Pratica n° 40672/2022

**LR 4/2018, Art. 20: DGR n.1202 del 18/07/2022 - Provvedimento Autorizzatorio Unico di VIA relativo all'ampliamento del comparto Autodromo di Modena localizzato in località Marzaglia, Comune di Modena (MO) - Aerautodromo di Modena Spa**

VERIFICA DI OTTEMPERANZA

Fig. 3 - Barriere nelle Varianti 1 e 2 rispetto alle barriere approvate nel PAUR

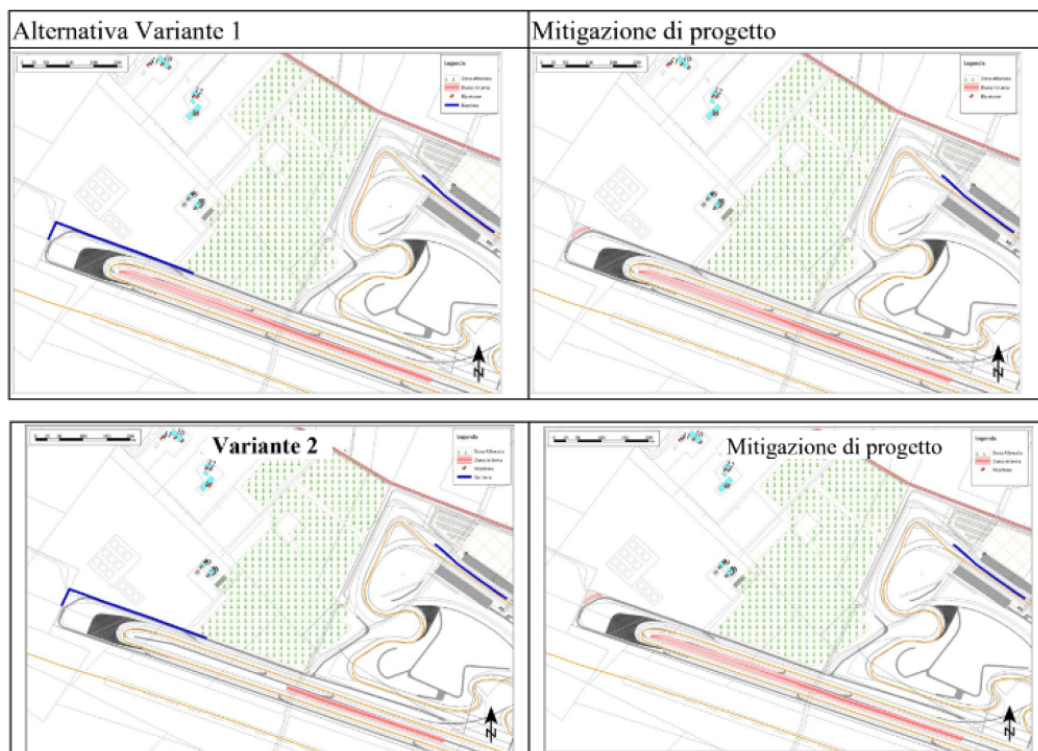
1. Variante 1: viene mantenuta la duna centrale al doppio rettilineo come da PAUR, è sostituita la duna al confine nord-ovest del rettilineo con una barriera acustica alta 3m, di lunghezza pari a circa 300 m sul lato nord e 40 m lungo il lato ovest, con capacità fonoisolante maggiore di 20 dB e coefficiente di fonoassorbimento maggiore o uguale a 0.6;
2. Variante 2: uguale alla precedente ma con la duna centrale all'interno del doppio rettilineo più corta di circa 300 m (anche se da figura risulterebbe una diminuzione di circa 340 m) rispetto al progetto approvato nel PAUR.

Le stime riportate evidenziano che la Variante 1 risulta più efficace rispetto alla Variante 2 per tutti i ricettori considerati, perciò le seguenti osservazioni riguardano nello specifico la Variante 1 (vedi Figura 3) che si ritiene più cautelativa.

Considerando gli esiti delle simulazioni presentate e tenendo conto anche delle incertezze intrinseche dei calcoli dei modelli matematici, in questa fase si concorda con la conclusione dello studio riguardo la non opportunità di realizzare barriere, così come descritte e valutate, e di

rimandare a successive verifiche, da fare in sede di Tavolo Tecnico (di cui alla prescrizione n. 42), l'eventuale progettazione e realizzazione di mitigazioni acustiche aggiuntive a protezione dei recettori esposti ovvero la definizione di misure gestionali che portino alla riduzione delle emissioni acustiche. Tali valutazioni dovranno essere previste a seguito dei risultati delle misure di post operam e del monitoraggio in continuo implementato.

Si conferma, pertanto, la realizzazione del sistema di mitigazione acustica approvato dal PAUR, DGR n. 1202 del 18/07/2022, ovvero la realizzazione della duna in terra tra i due rettilinei di nuova realizzazione di lunghezza pari a circa 700 m e alta 4,5 m, e della duna in terra presso il confine nord-ovest di lunghezza pari a circa 45 m e alta 3 m dal piano campagna.

Fig. 4 - Beneficio in dBA della Variante 1 negli scenari 2A e 2B presso i ricettori considerati

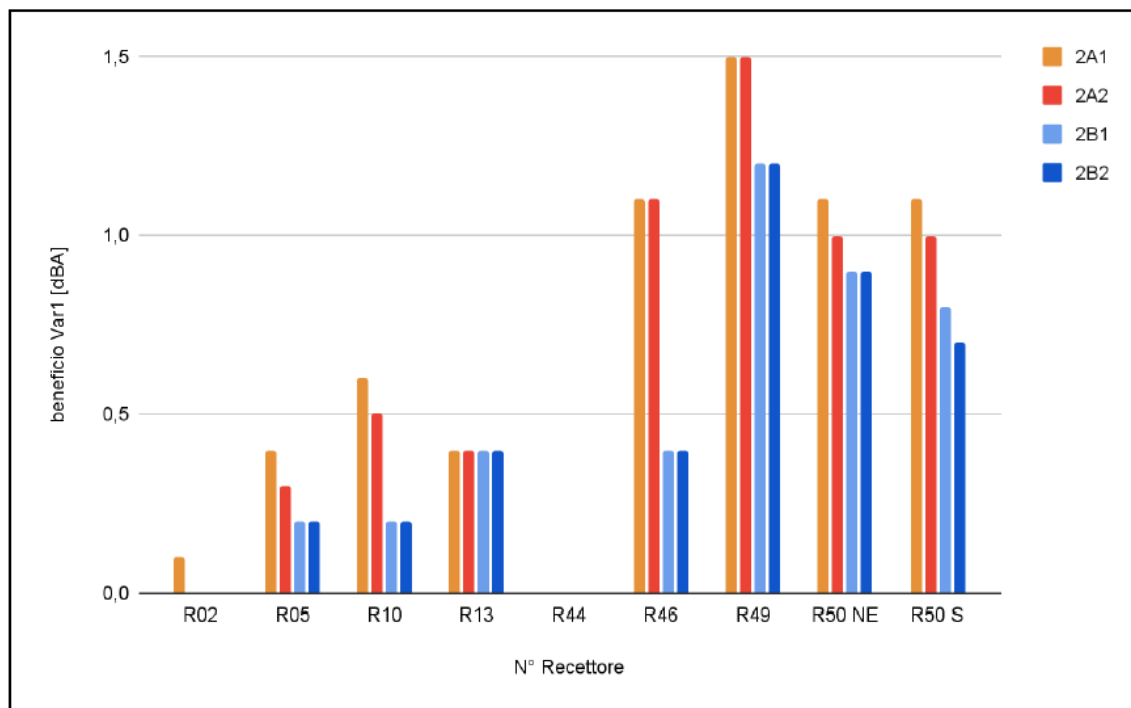
Nella seguente Figura 4 si riportano i benefici che si evidenziano dalle stime presentate per i 4 scenari di attività dell'autodromo considerati (2A1 auto e 2A2 moto gestiti in deroga; 2B1 auto e 2B2 moto non gestiti in deroga) presso i ricettori sopra citati.

Si osserva che i recettori che beneficiano maggiormente dell'attenuazione del rumore dovuta alle barriere aggiuntive sono, tra i ricettori considerati, quelli indicati con i numeri 46, 49 e 50: nello specifico presso il

ricettore n. 46 si evidenzia un'attenuazione dovuta all'aggiunta della barriera sopra descritta di 1.1 dBA rispetto alle solo dune di progetto, presso il ricettore n. 49 si ha l'attenuazione massima pari a 1.5 dBA e infine presso il ricettore n. 50 si ottiene un'attenuazione di 1.1 dBA.

Fig. 5 - Livelli acustici stimati presso il ricettore R50 facciata Nord-est e limite diurno

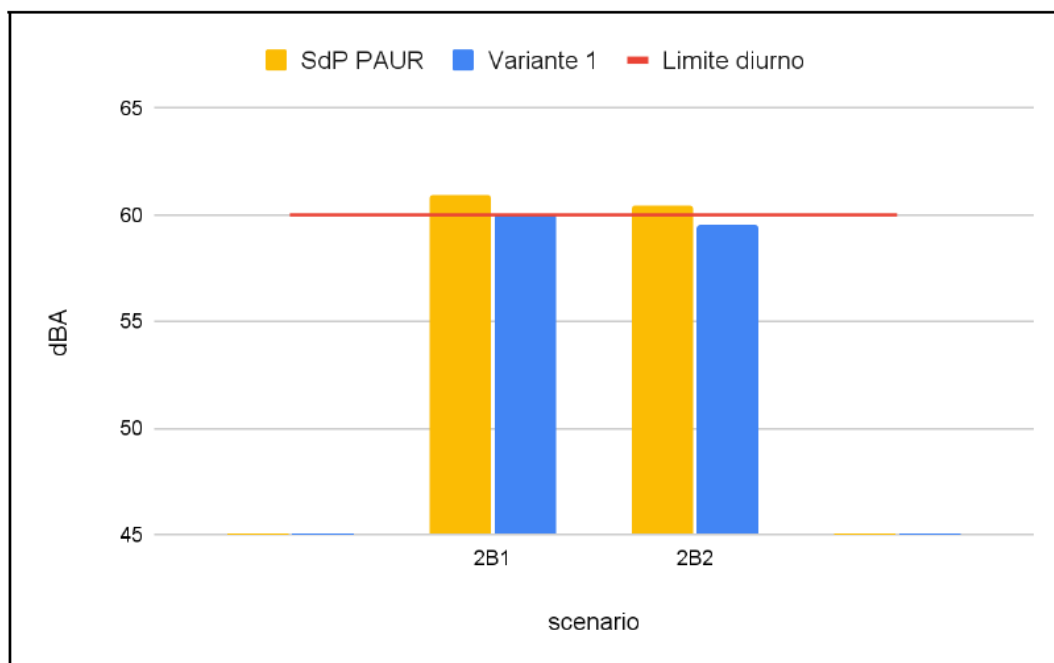
Si evidenzia, inoltre, che la barriera aggiuntiva valutata permette di riportare il livello acustico generato al ricettore n. 50 al di sotto del limite diurno di Classe III della Classificazione acustica comunale durante lo scenario di tipo 2B1 e 2B2 (attività sportiva a bassa affluenza con auto e moto), eliminando così l'unico superamento residuo che risultava dalla valutazione di impatto acustico presentata in ambito del PAUR, come è mostrato in Figura 5.

Fig. 6 - Barriere nelle Varianti 3, 4 e 5 rispetto alle barriere approvate nel PAUR

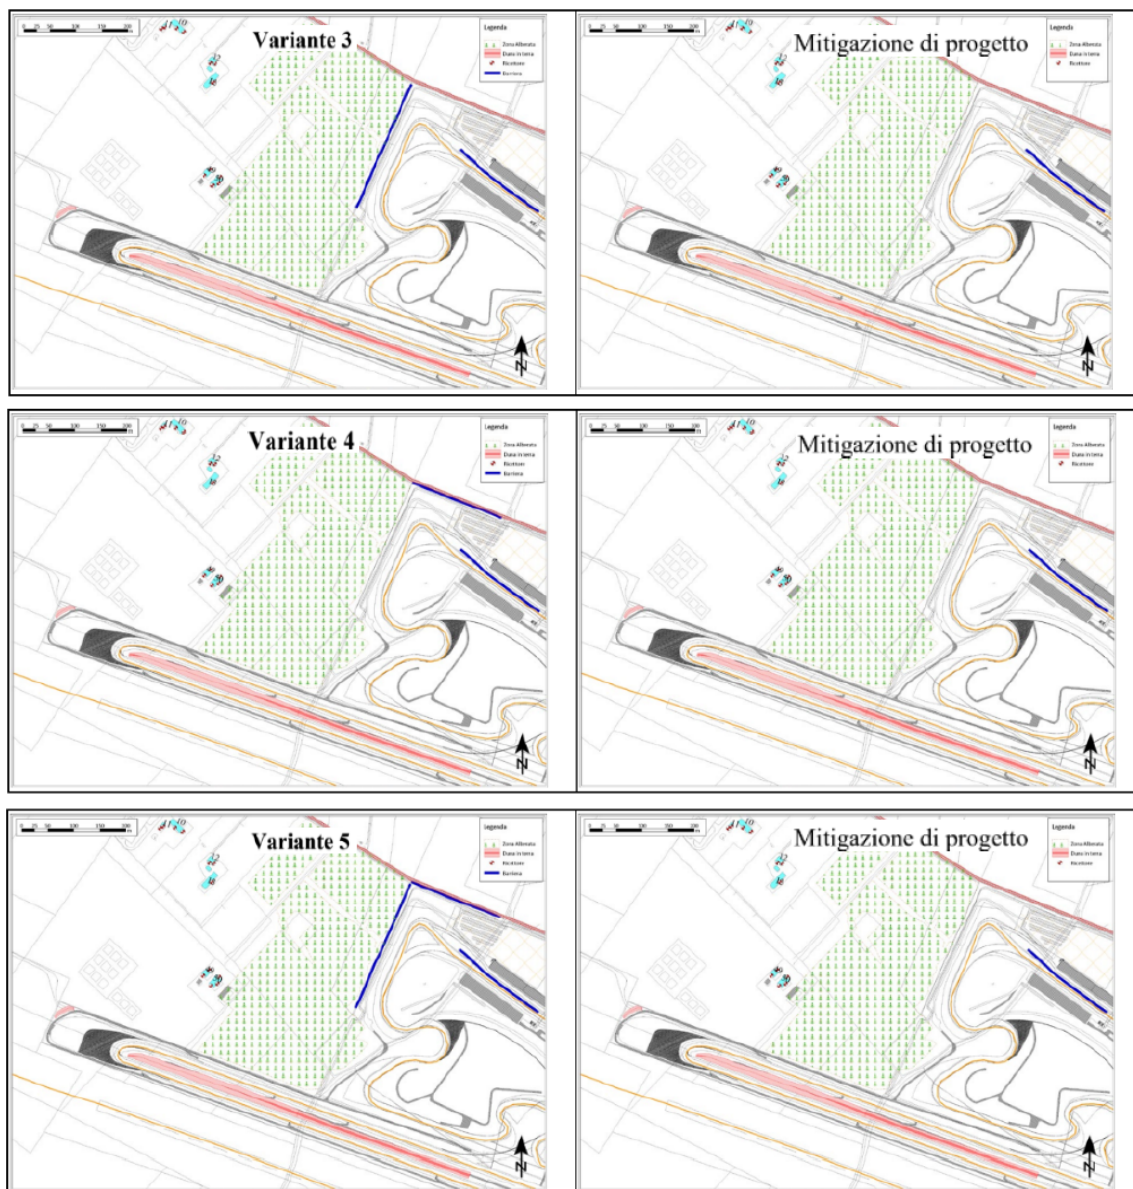
- Variante 3: viene simulata una barriera acustica alta 3m, di lunghezza pari a circa 265 m a partire dalla strada Pomposiana, sul lato ovest del circuito esistente in corrispondenza del bosco di pini strobi, con capacità fonoisolante maggiore di 20 dB e nessuna caratteristica di fonoassorbimento;
- Variante 4: viene simulata una barriera acustica alta 3m, di lunghezza pari a circa 180 m sul lato nord della proprietà dell'autodromo, lungo la strada Pomposiana, con capacità fonoisolante maggiore di 20 dB e nessuna caratteristica di fonoassorbimento;
- Variante 5: le Varianti 3 e 4 realizzate insieme.

Le simulazioni sono state eseguite con le stesse modalità e limitazioni (solo alcuni recettori, pochi punti di simulazioni presso l'abitato di Marzaglia Nuova) riportate per la prescrizione n. 43.

Il beneficio che si evidenzia dalle stime di livello acustico presso gli otto recettori abitativi presi in considerazione dal proponente risulta pressoché nullo per tutte e tre le Varianti. Basandosi sulle risultanze delle stime effettuate e sul costo elevato delle barriere proposte, costo di cui però non viene data evidenza, il proponente afferma che le barriere così progettate risultano 'inefficaci e non in grado di attenuare i livelli sonori ai recettori'.

intrinseche dei calcoli dei modelli matematici, in questa fase si concorda con la conclusione dello studio riguardo la non opportunità di realizzare tali barriere, così come descritte e valutate, e di rimandare a successive verifiche, da fare in sede di Tavolo Tecnico, l'eventuale progettazione e realizzazione di mitigazioni acustiche aggiuntive a protezione dei recettori esposti ovvero la definizione di misure gestionali che portino alla riduzione delle emissioni acustiche. Tali valutazioni dovranno essere previste a seguito dei risultati delle misure di post operam e del monitoraggio in continuo implementato.
